改善箇所説明図

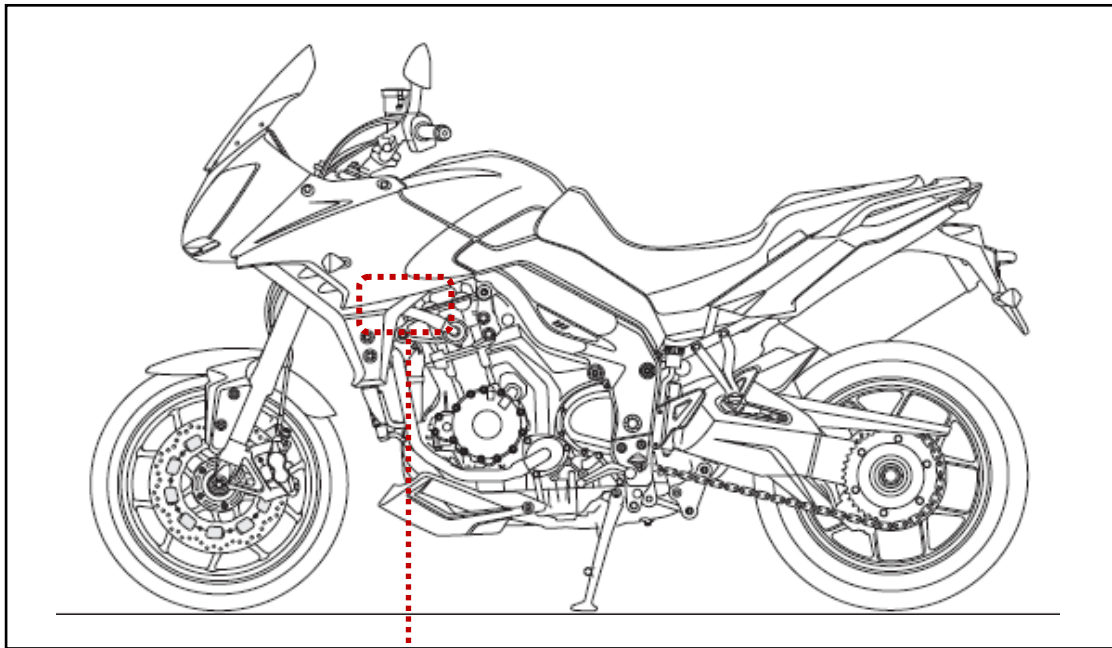
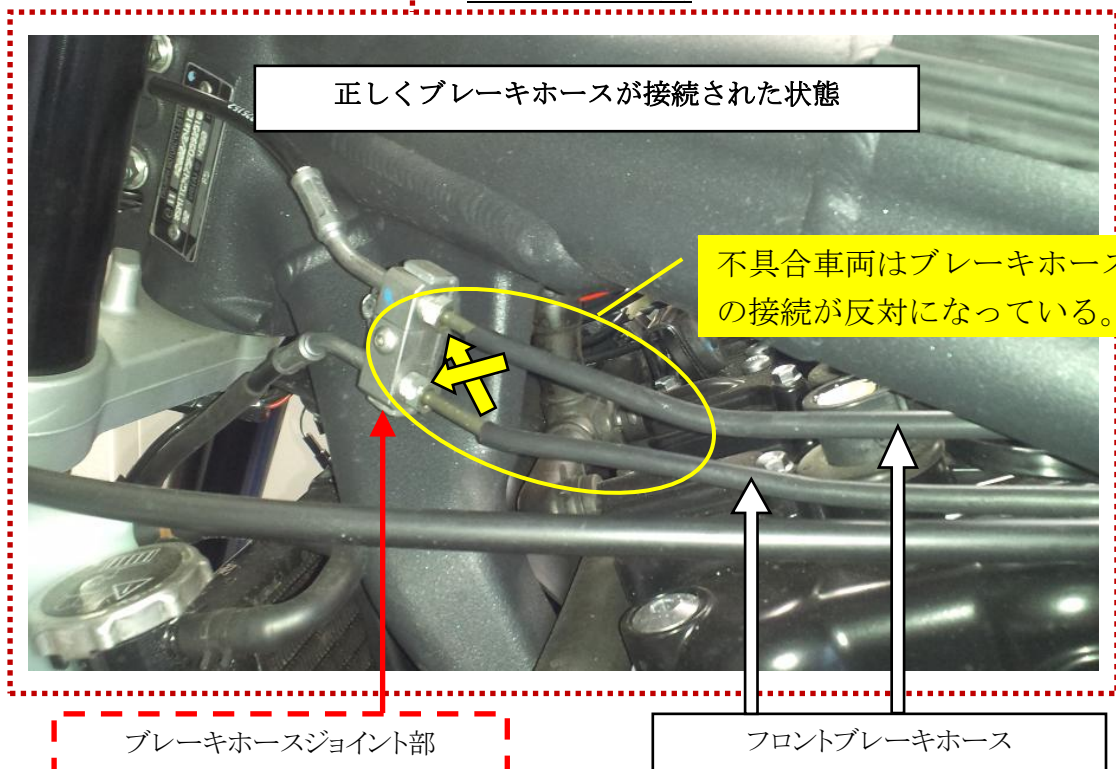
基準不適合発生箇所

フロントブレーキホースのジョイント部において、当該ホースの接続位置が誤っているものがあるため、急制動時にABSシステムが作動せず、フロントブレーキがロックするおそれがある。

全車両、ブレーキホースの接続を点検し、接続位置が誤っている場合には、正しく接続し直す。
